ÚZEMNÍ PLÁN MĚSTA BRNA

Textová část Odůvodnění

Kapitola 18 Rozhodnutí o námitkách (včetně odůvodnění)

Svazek Nb7 *(bez osobních údajů)*

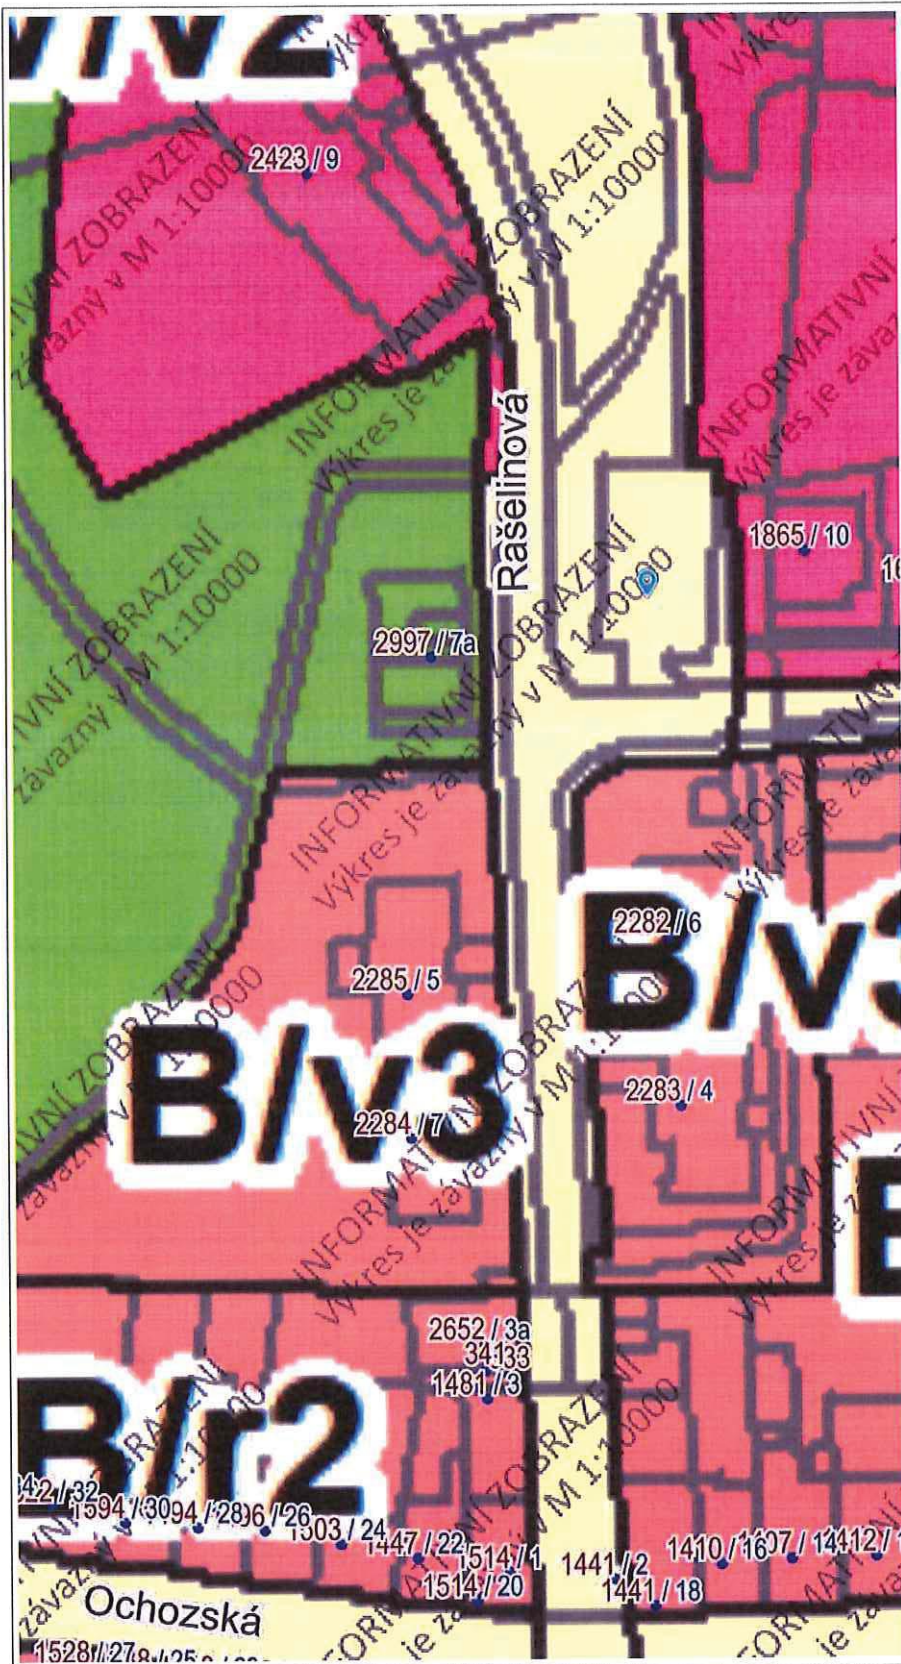
Část ulice Vlhka' mezi ulicí Cejl a stávající železniční
trati je zařazena do výškové úrovně 3 (6-16m),
přičemž současná zastavba dosahuje výšky
7 poschodí. Lepší by tedy odpovídalo zařazení
oblasti do kategorie 4 (9-22m).

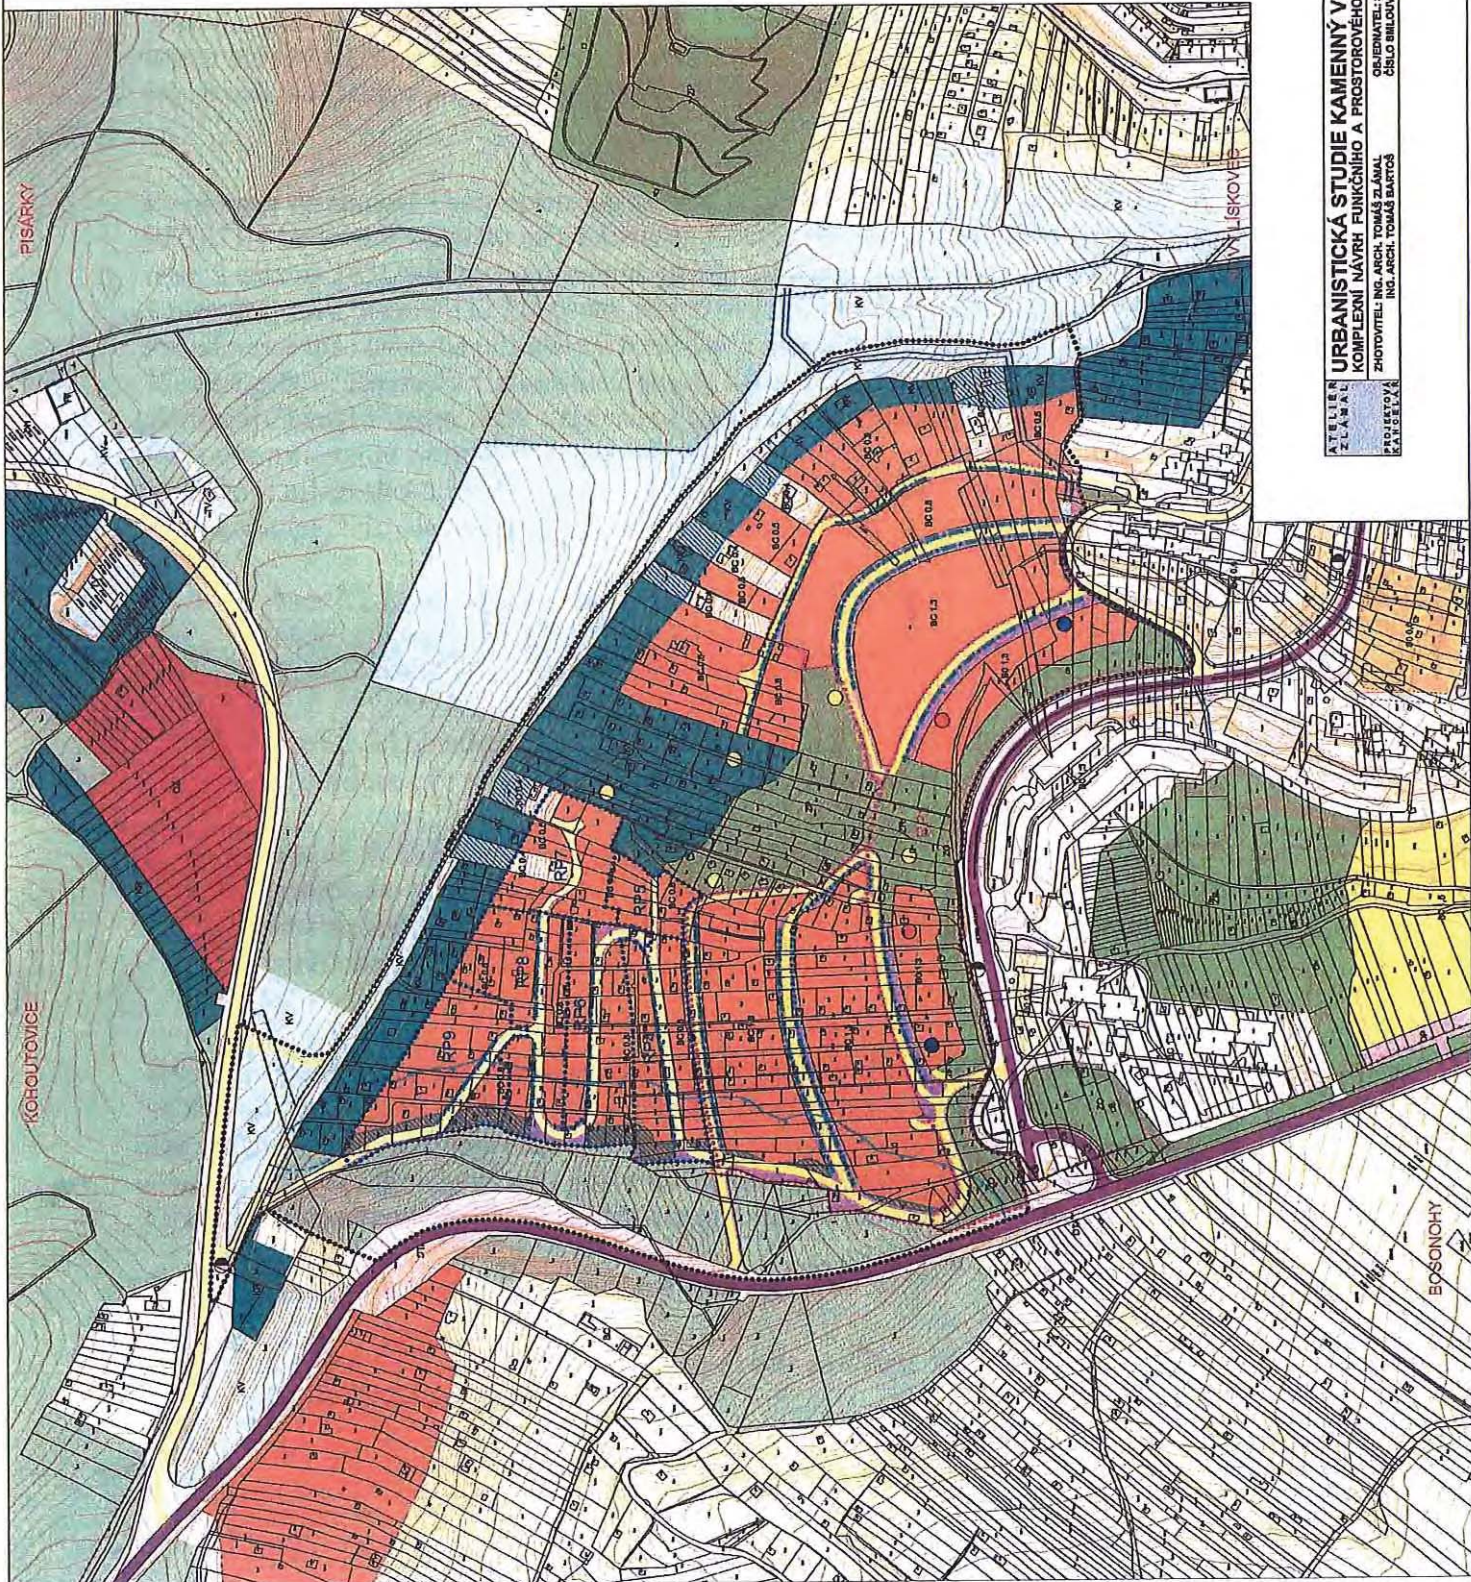
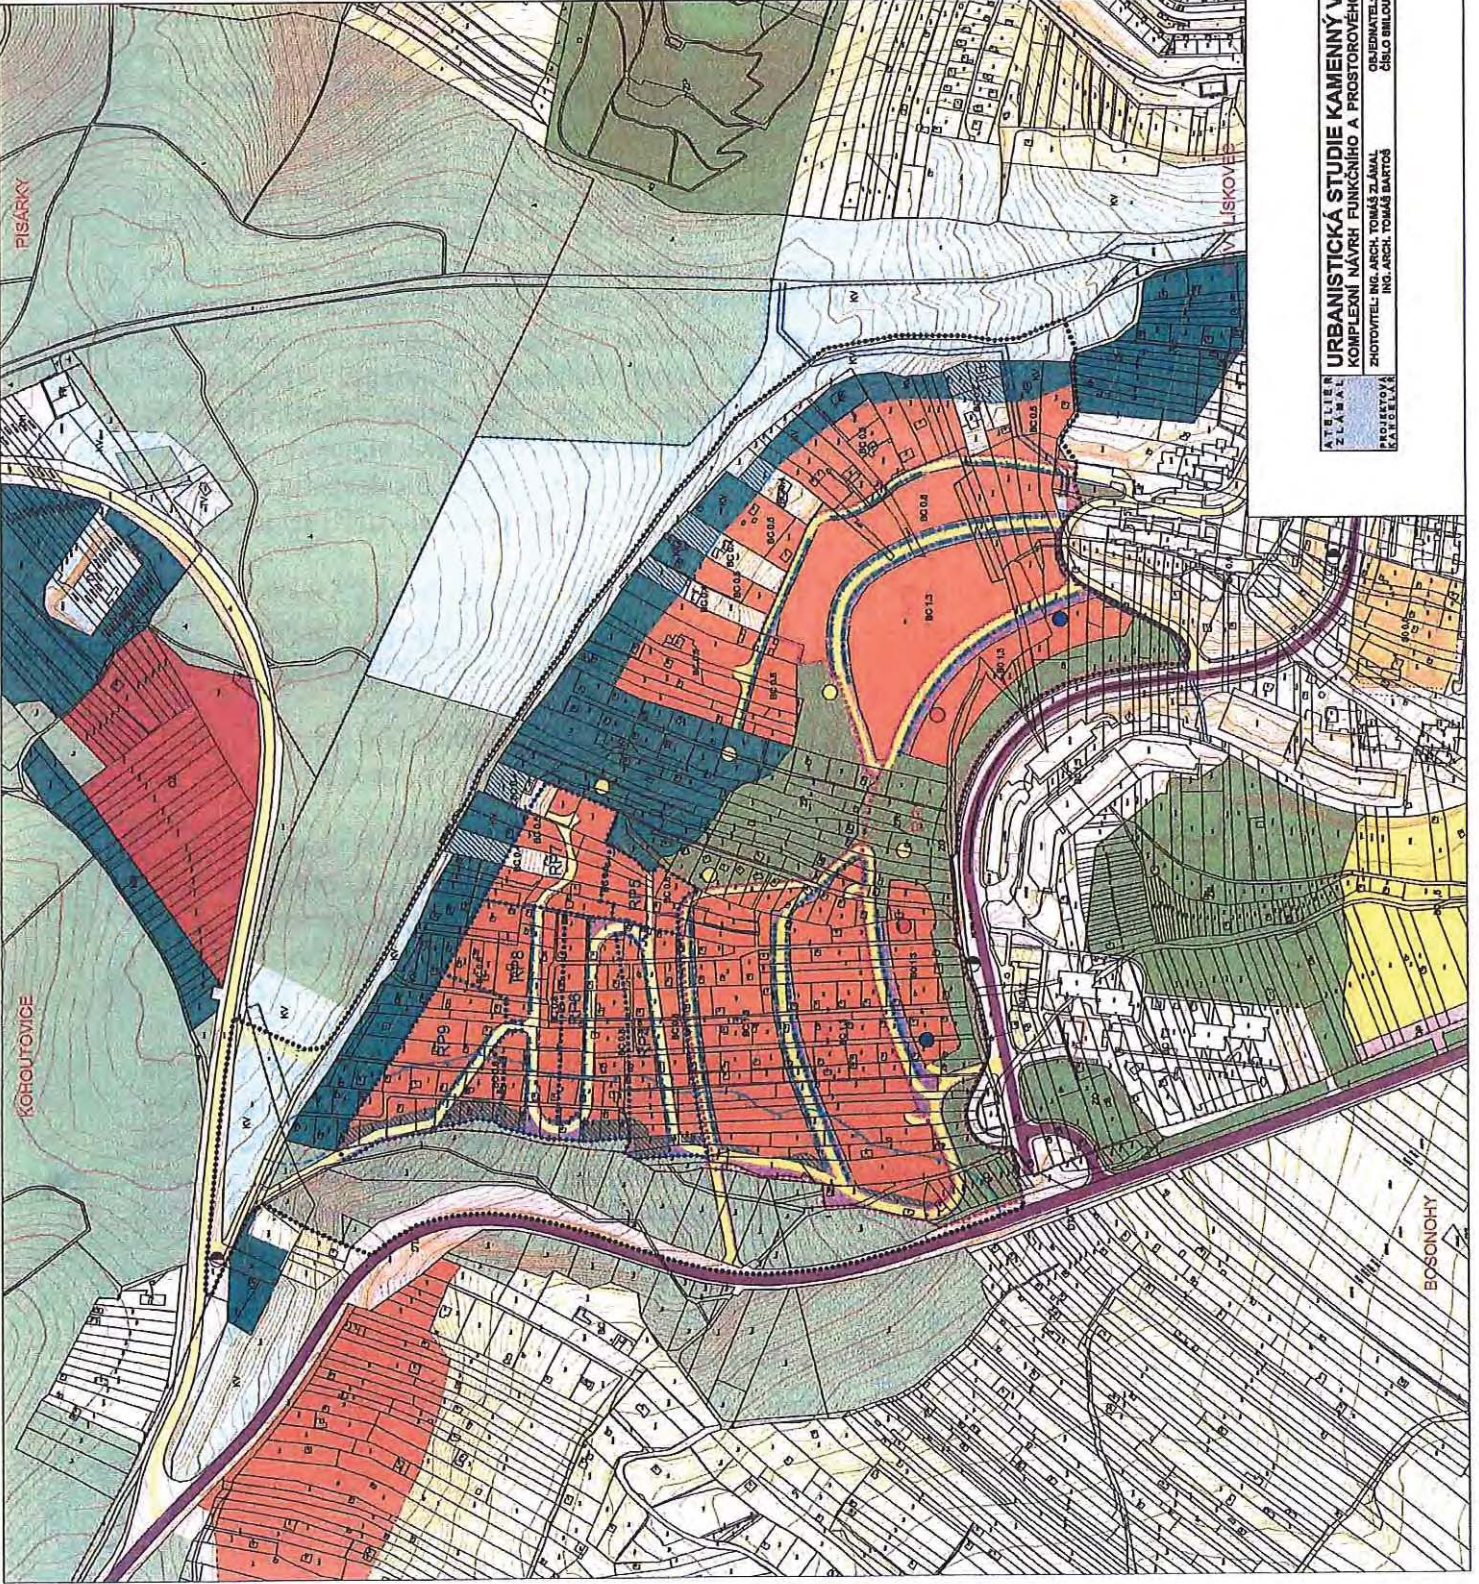
Nesouhlasíme s návrhem, aby pozemky kolem ulice Travní byly vedeny i nadále jako plocha pro rekreaci.

Navrhujeme aby pozemky kolem ulice Travní včetně pozemků s parcelním číslem [redacted] byly změněny na plochu pro čisté bydlení (rozvojová lokalita) – případně s částečným omezením (odstup od přírodní rezervace Kamenný vrch), které bylo specifikováno v Urbanistické studii Kamenný vrch II a která byla schválena zastupitelstvem městské části Brno – Nový Lískovec usnesením ZMČ č.5/26 ze dne 16.12.2009 – bod. Č.11.

Námítka číslo 1 (zákres)

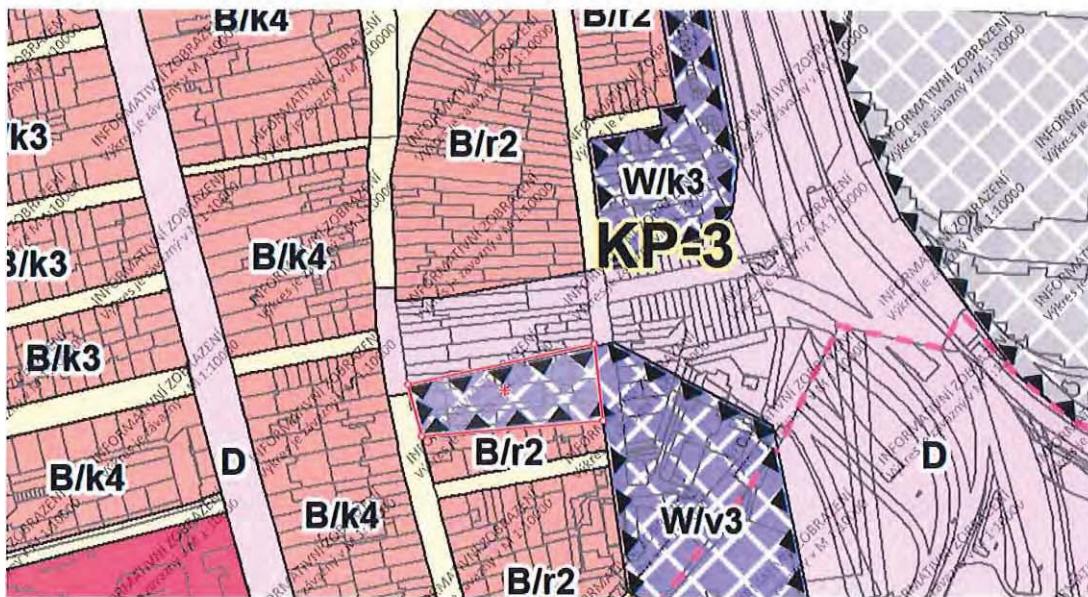
Navrhují plochu vymezenou v zákresu změnit na B/r2. (Jedná se o čtyřúhelník z jihu přiléhající k východnímu ústí Královopolského tunelu, zhruba mezi Poděbradova 51 a Košínova 104.) Dojde tím ke sjednocení území se sousedními plochami, které jsou na této straně ulice Poděbradova taktéž B/r2, a ke stabilizaci tohoto území jako plochy bydlení. V současné době se zde nachází park přiléhající k ústí tunelu a rodinné domy se zahrádkami, což návrhu na změnu na B/r2 přesně odpovídá. Vzhledem k tomu, že je zde vybudována protihluková stěna a stávající obyvatelé si na hluk nestěžují, předpokládám, že to není z hygienického pohledu problém. V podstatě jde jen o zanesení současného již existujícího stavu do nového územního plánu.

Přípomínka číslo 1 (zákres)

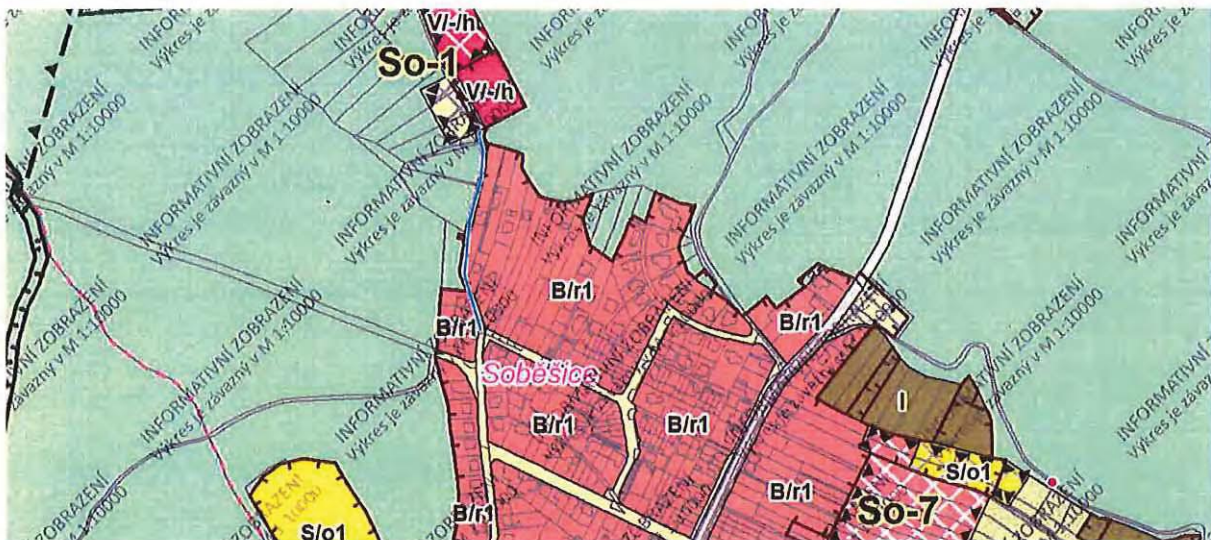
V souvislosti s plánovaným rozšiřováním lesního hřbitova v Soběšicích žádám za vlastního rod. domů přiléhajících ke komunikaci vedoucí ke hřbitovu o informaci, jak je v projektu řešená úprava jeho dopravní přístupnosti. Od křižovatky ulic Drápelova a Mokrohorská je komunikace jednopruhová, slepá a již za stávající velikosti hřbitova vznikají v době zvýšené návštěvnosti (Dušičky, Vánoce, pohřeb...) nebezpečné a chaotické dopravní situace, kdy auta musejí dlouhé úseky couvat, v lepším případě najíždět na vjezdy k rod. domům, aby se vyhnula. Děkuji.

Připomínka číslo 1 (zákres)

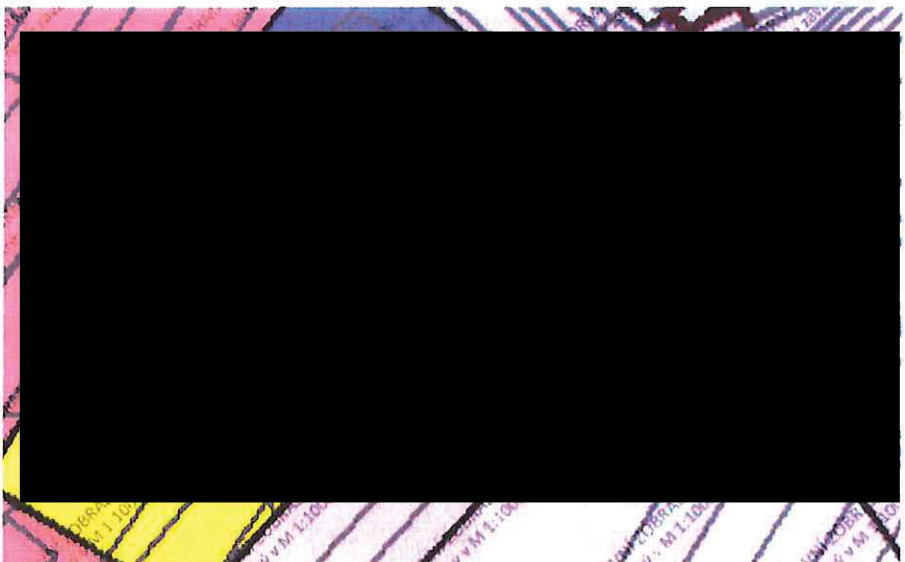
Byla odstraněna plocha zeleně podél tramvajového tělesa poblíž ulice Bělohorská. Požadují zachování ploch zeleně dle původního územního plánu.

Připomínka číslo 4 (zákres)

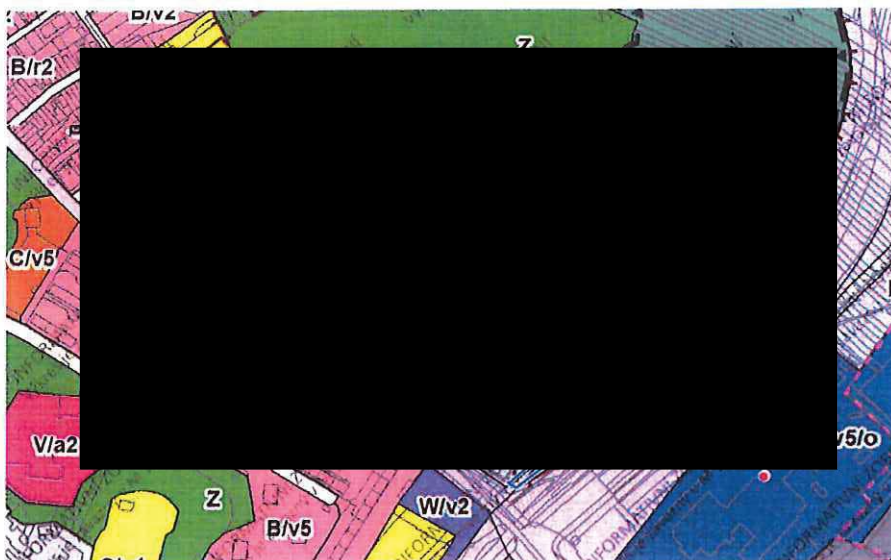
Byla odstraněna plocha zeleně podél západní strany tramvajového tělesa na sever od ulice bělohorská. Požadují zachování ploch zeleně dle původního územního plánu.

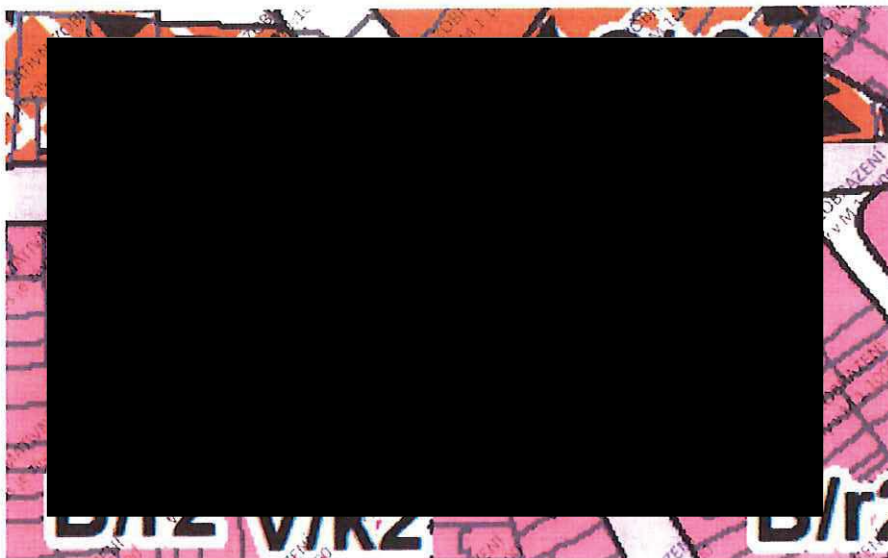
Byla odstraněna plocha zeleně u Křížení ulic Bělohorská a Táborská. Požaduji zachování ploch zeleně dle původního územního plánu.

Připomínka číslo 1 (zákres)

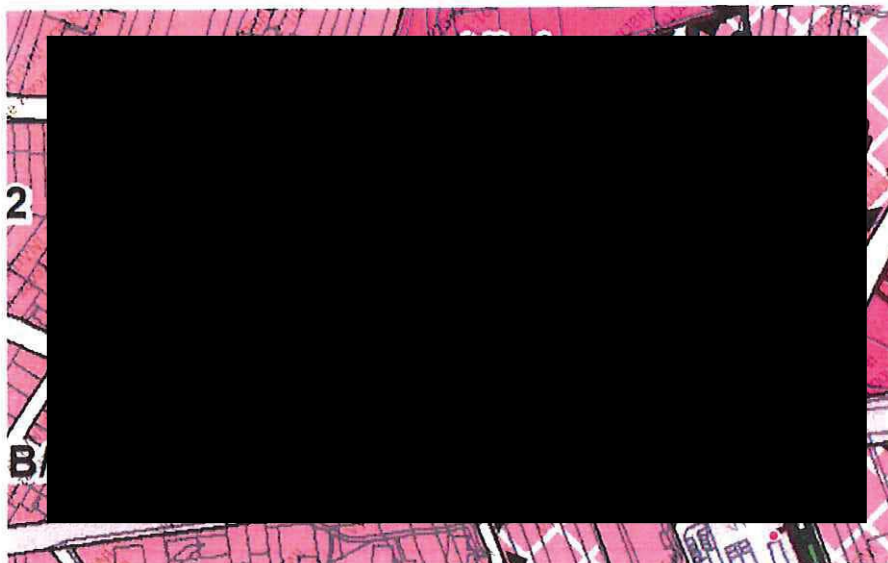
Požaduji aby vyznačená plocha byla označena jako plocha zeleně, jelikož již obsahuje zeleň a je souvislá s plochou zeleně hřiště Bzzukot.
